図 - 2 原子炉冷却系統設備小口径配管他取替工事

工事概要

取替概要図

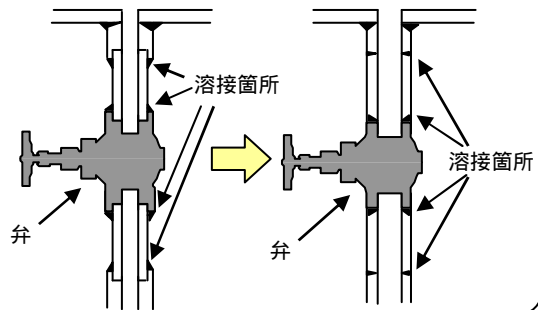
国外PWRプラントにおける応力腐食割れ事象を踏まえ、1次冷却材の流れがない配管(高温環境で溶存酸素濃度が高い)の溶接部を、計画的に応力集中が小さい形状に変更しており、今定期検査では化学体積制御系統の配管1箇所について溶接形状を変更した。

また、取替時の作業性を考慮し、対象となる溶接部周辺の弁および配管の一部についても取り替えた。

(変更前)ソケット溶接 (変更後) 突合せ溶接
